EKP terrein Den Bosch; Revitalisatie Kubusgebouw

Beoordeling Brandveiligheid

opdrachtgever	Rienks architects
rapportnummer	OI 15918-4-RA-003
datum	23 mei 2022
referentie	SD/SD//OI 15918-4-RA-003
verantwoordelijke	S.M.C.M. Dirkx
opsteller	S.M.C.M. Dirkx 085 822 86 55 s.dirkx@peutz.nl

De beoordeling is gebaseerd op de Technisch Ontwerptekeningen d.d. 5 april 2022 behorende tot projectnummer 21-027 van Rienks Architects in Breda.

f4.1 Positie op de entresolvloer van de 1^e verdieping waar de loopafstand van 30m wordt overschreden

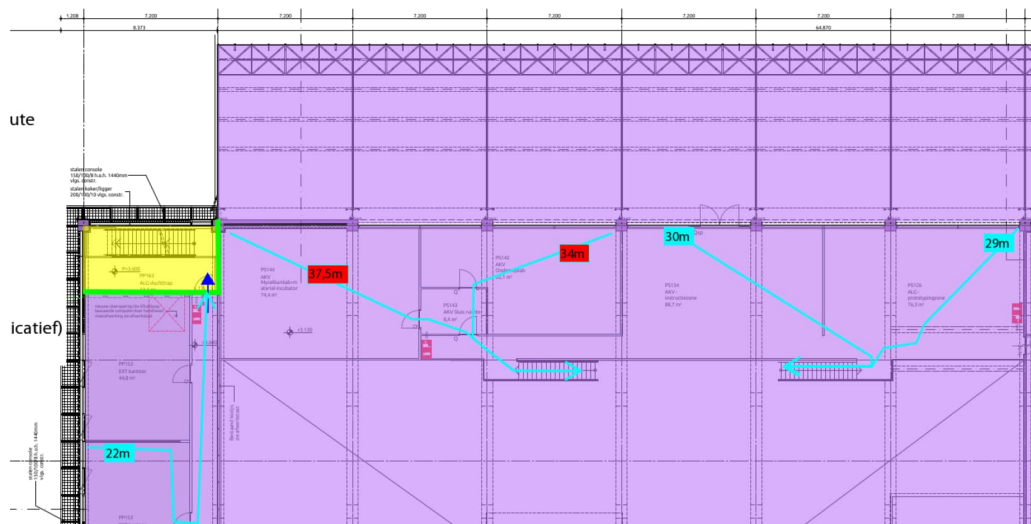
Slechts voor twee ruimten op de entresolvloer van de 1^e verdieping (zie figuur 4.1) is sprake van een werkelijke loopafstand meer dan 30 m tot aan de vluchtdeur op de begane grond. Gezien echter de ruimtefunctie en daarmee gepaard gaande lage bezetting zoals ook is aangegeven in de tekeningen, is een langere loopafstand hier verdedigbaar en wordt

verwacht dat mede gezien de aanwezigheid van een sprinklerinstallatie de brandweer hiermee akkoord zal gaan (dit is echter wel ter verdere beoordeling aan de brandweer).

f5.1 Situatie; mogelijke opstelplaats brandweervan en brandweeringang, positie brandmeldpaneel, aansluiting DBL

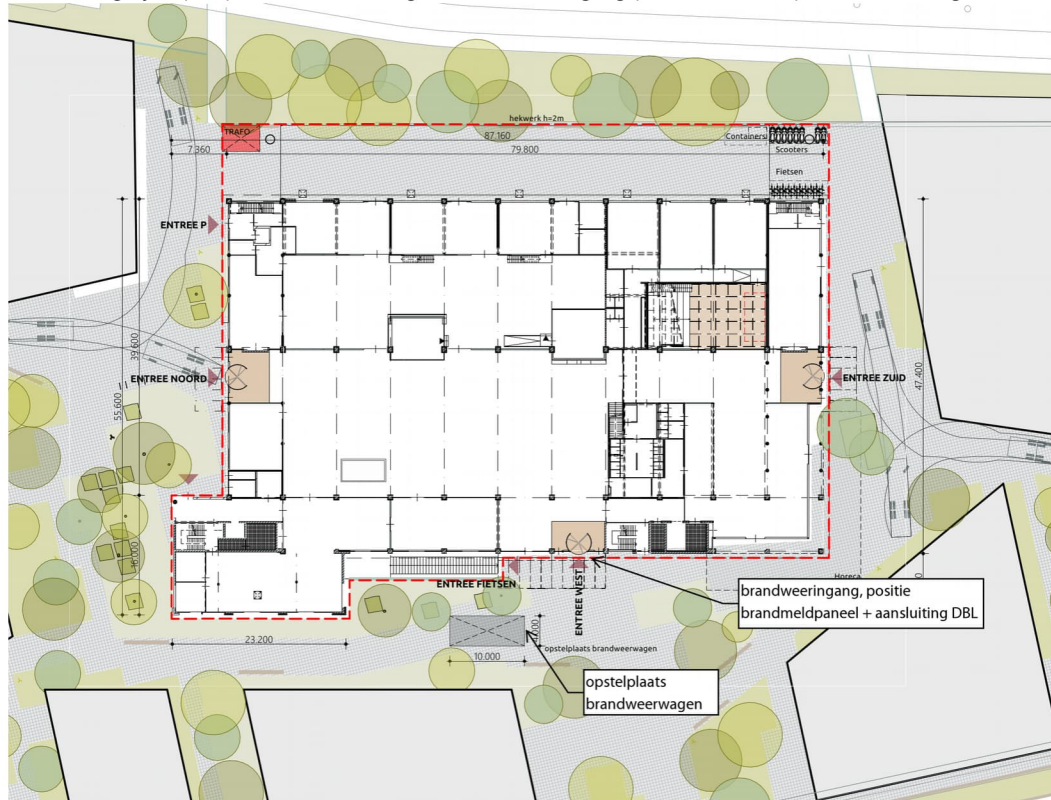
In de voorliggende situatie zou het aansluitpunt hiervoor deze bijvoorbeeld op de gevel bij de *Entree west* (tussen assen 13/14) gesitueerd kunnen worden aangezien dit trappenhuis dan nabij de opstelplaats voor de brandweerwagen ligt, zie navolgende figuur 5.1.

In de navolgende figuur 5.1 is de mogelijke opstelplaats en situering van de brandweeringang gegeven. Zoals aangegeven zou hier dan ook het aansluitpunt op een eventueel drogeblusleiding (DBL) gesitueerd moeten worden.

Ter plaatse van de brandweeringang (zie figuur hierboven) dient naar verwachting een geografisch paneel geplaatst te worden zodat de locatie van de calamiteit zichtbaar is. Een en ander nader af te stemmen met de brandweer.
